桃園縣政府工務局 函

主旨：檢送102年1月30日召開桃園縣政府工務局102年度第1次法規
執行疑義研討會會議紀錄，請 查照。

桃園縣政府工務局建築法規疑義研討會 會議紀錄

一、案由：研商『桃園縣建造執照預審作業手冊(101.3.30)』條文，是否有不合理或滯礙難行之處，提請討論。

圖例說明

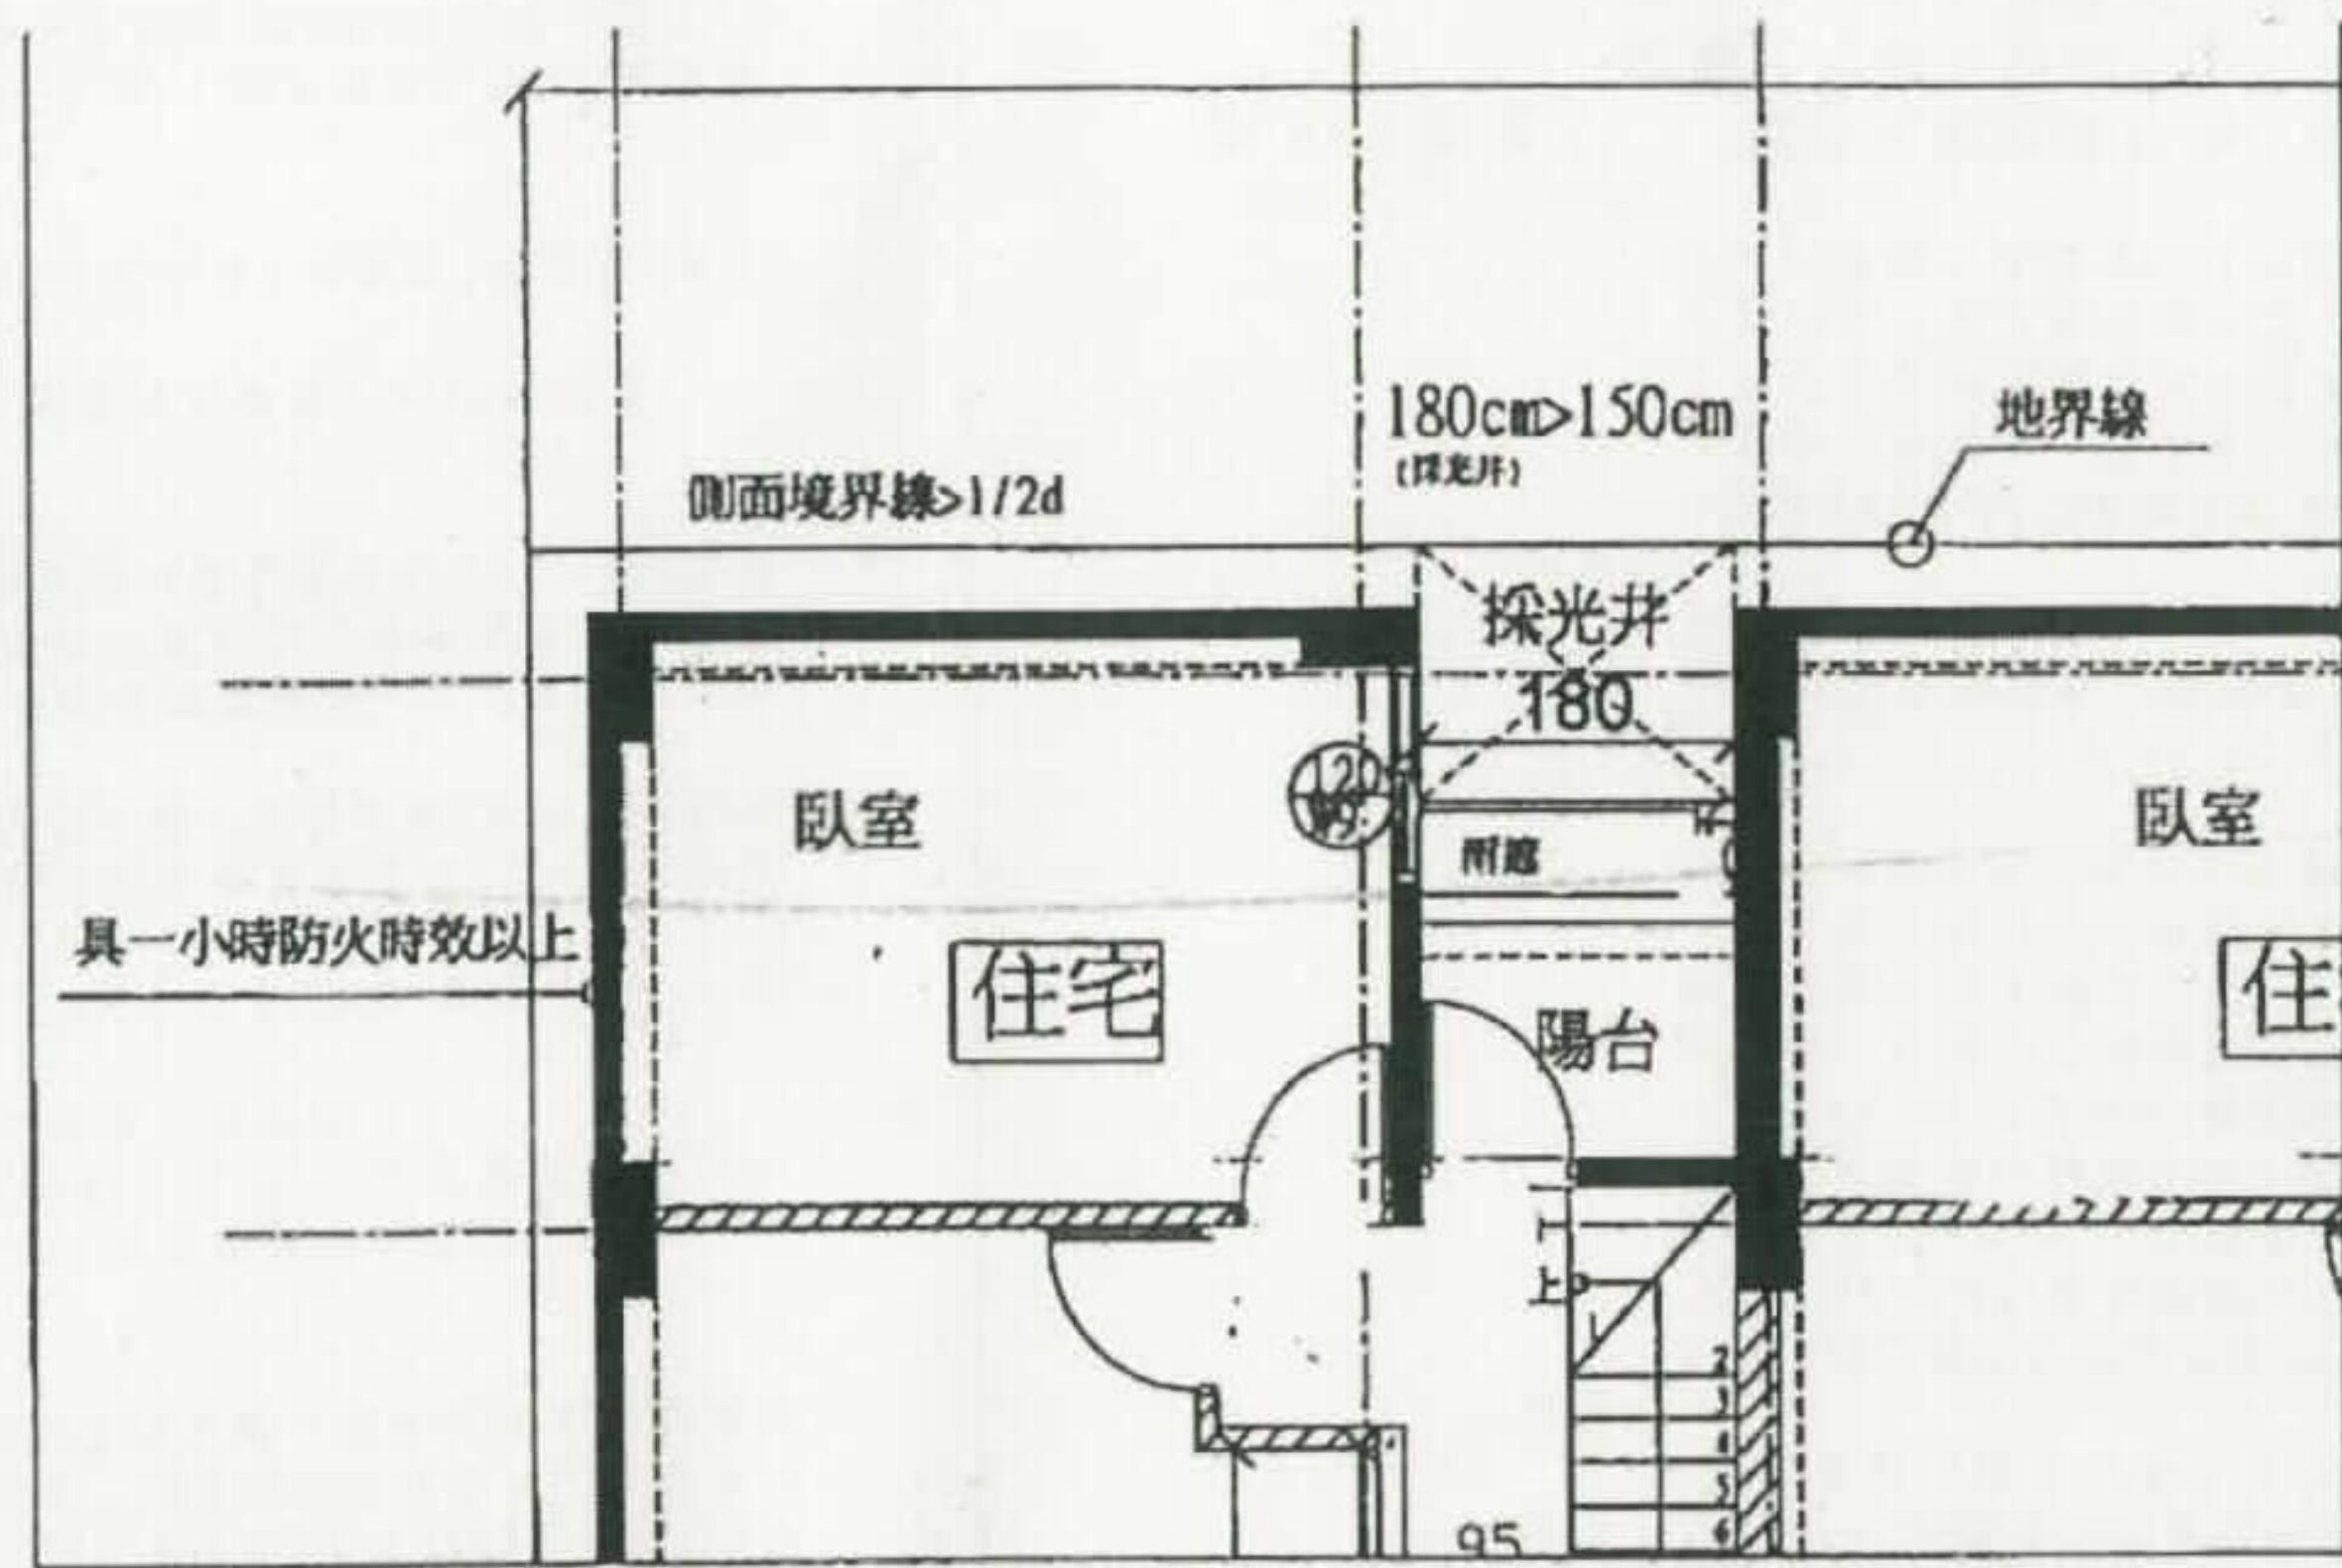
二、案由：有關建築技術規則建築設計施工編第 110 條補充圖例 110-（6）疑義乙案（提案人：吳享隆建築師）

說明：原圖 110-(6)系指建築物緊鄰境界線興建時，正面之外牆距側面外牆 $1/2d$ 以上始得設置開口。至如建築物側面外牆已自境界線退縮 $1/2d$ 以上時，其正面開口設置得不受圖 110-(6)之限制。
建築物側面外牆(或分戶牆)突出正面/背面外牆 50cm 以上，或分戶牆與正面/背面之外牆交接處 d 達 90cm 以上，或正面/背面之外牆至距離側面外牆 $1/2d$ 以上始設開口者，開設於正面/背面外牆之門窗防火性能得不受與側面境界線距離之限制。

建議：通過，依建築技術規則第 110 條補充圖例 110-（6），非朝向鄰地境界線之開窗依規定留設 $1/2d$ 檢討辦理。

決議：再研議。
